## 改善箇所説明図 ②

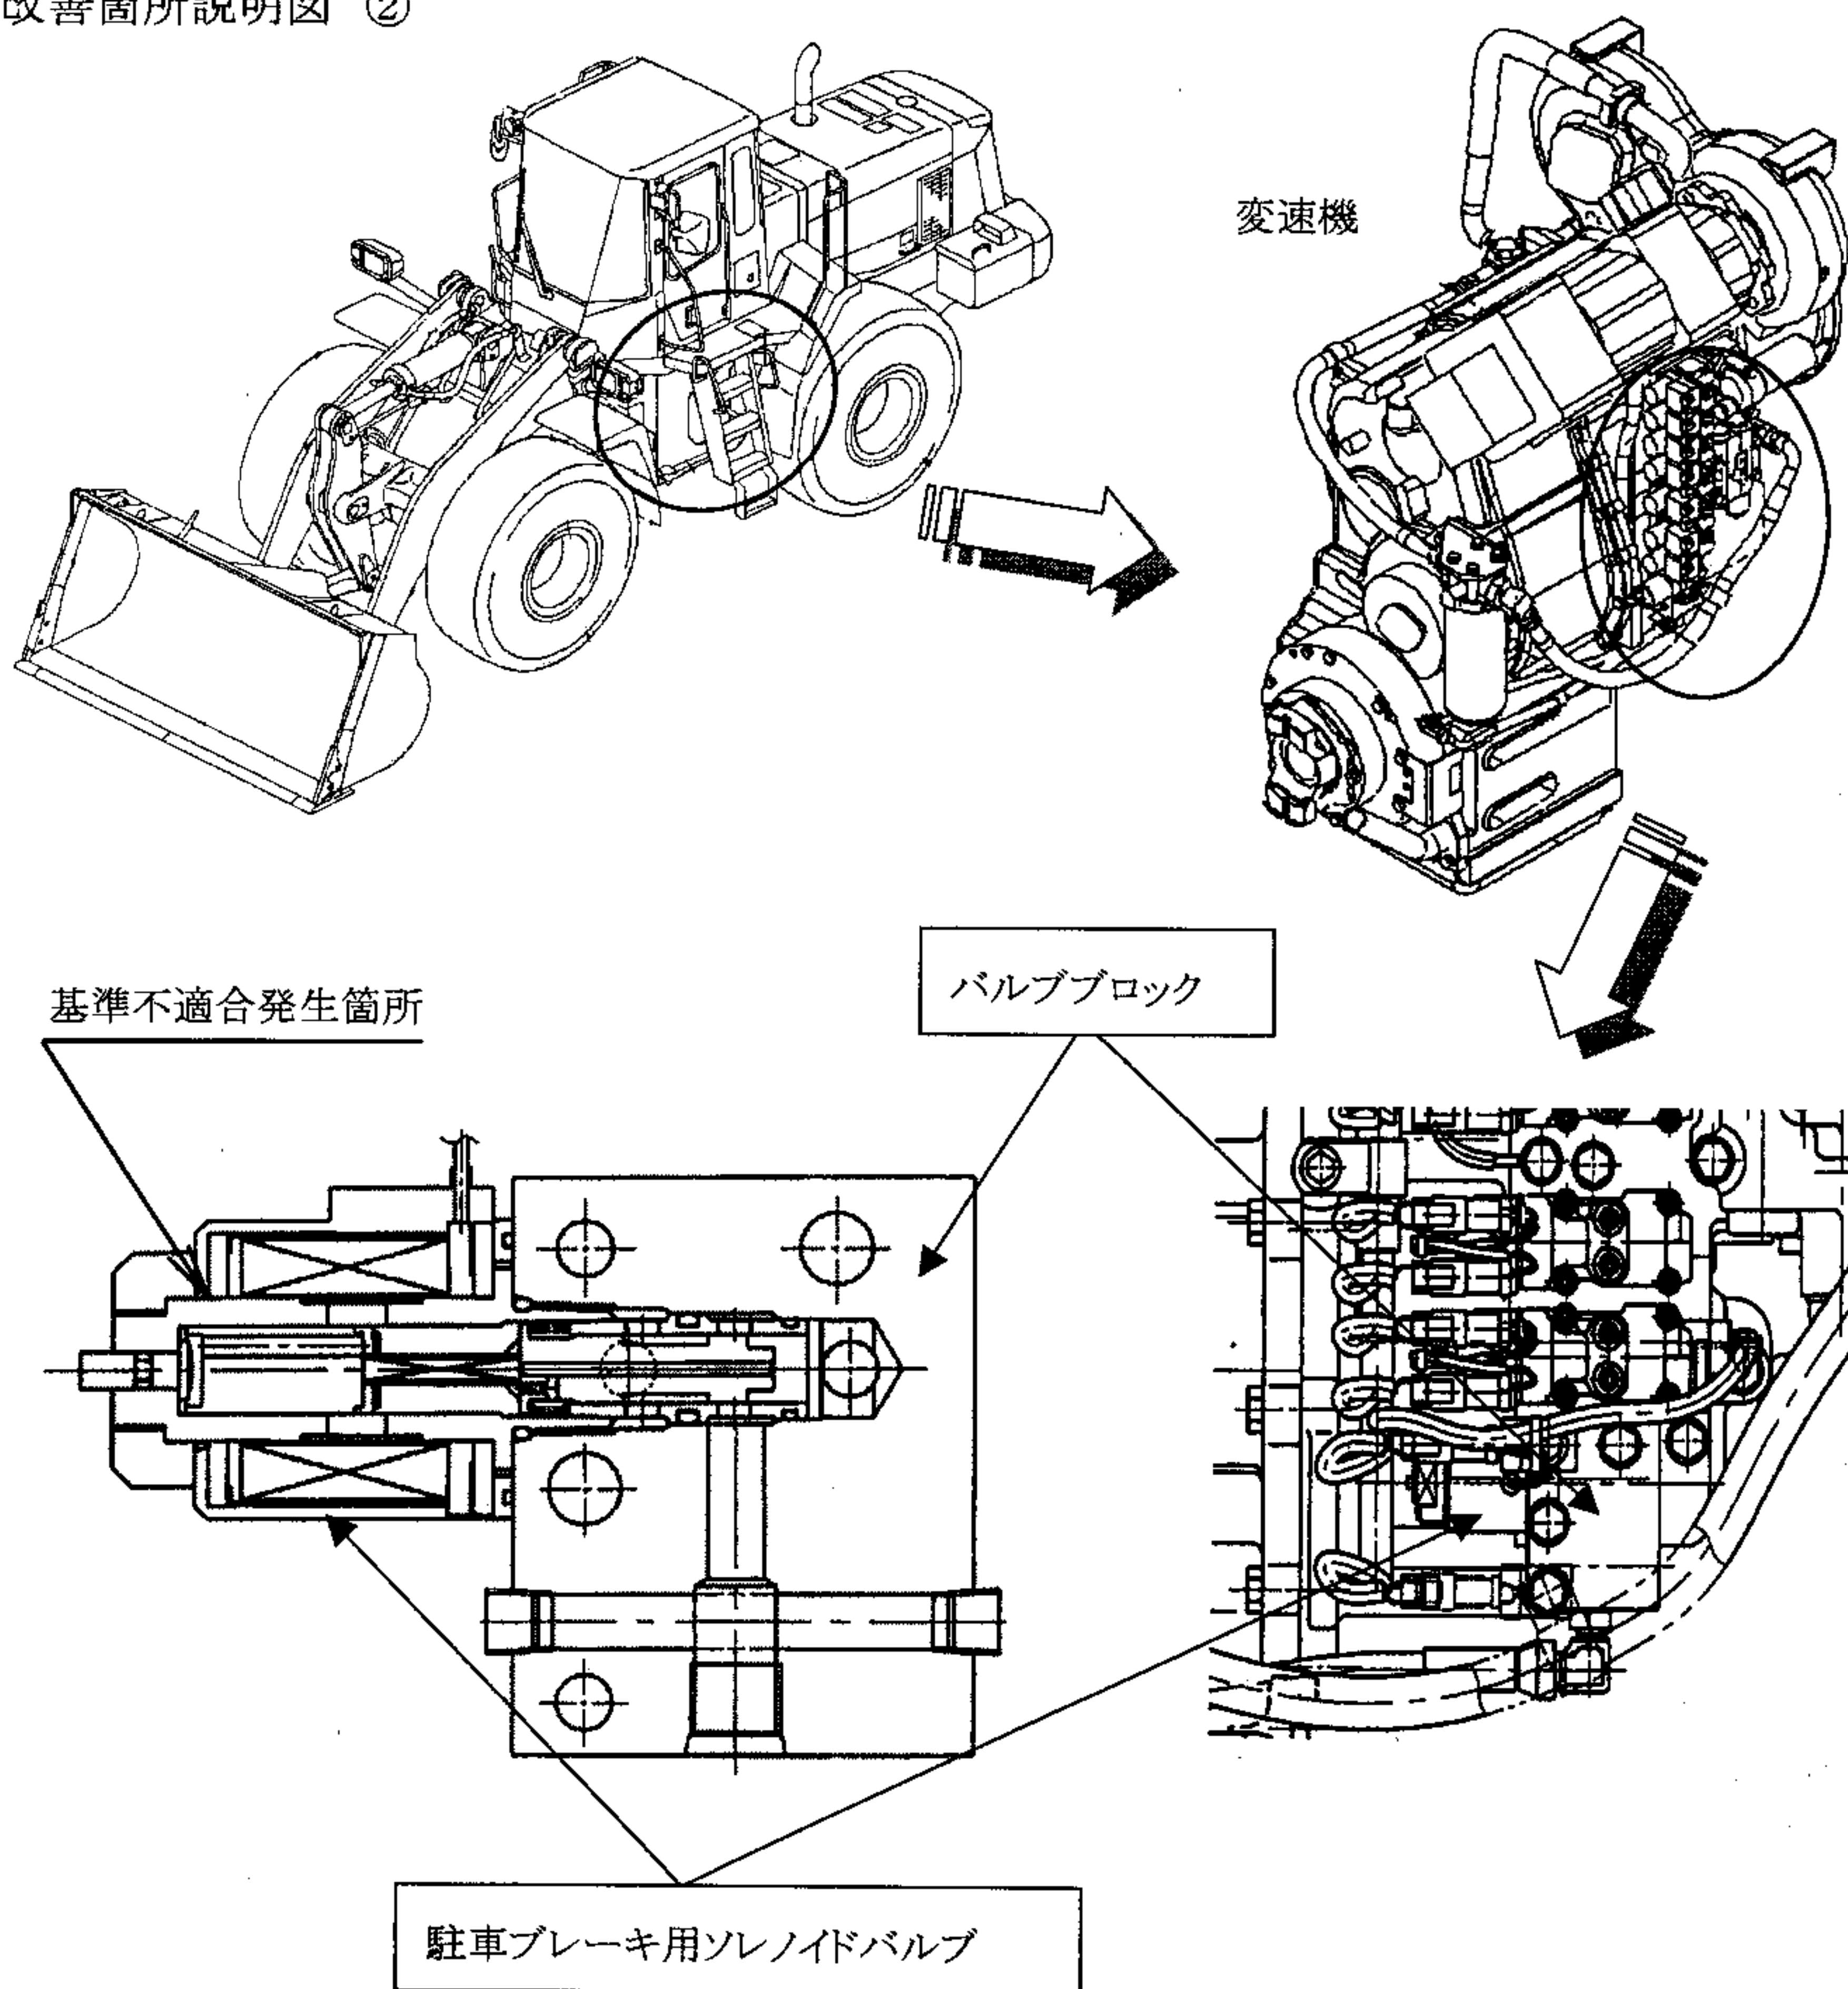
駐車ブレーキ用ソレノイドバルブの耐水構造が不適切なため、内部に水が浸入し、ソレノイドコイルの腐食によりコイルが短絡し、作動しなくなるものがある。そのため最悪の場合、走行中に駐車ブレーキが作動するおそれがある。

改善措置の内容: 全車両、当該ソレノイドバルブ及びバルブブロックを対策品と交換する。

識別: バルブブロック部に黄色ペンキを塗布して識別する。
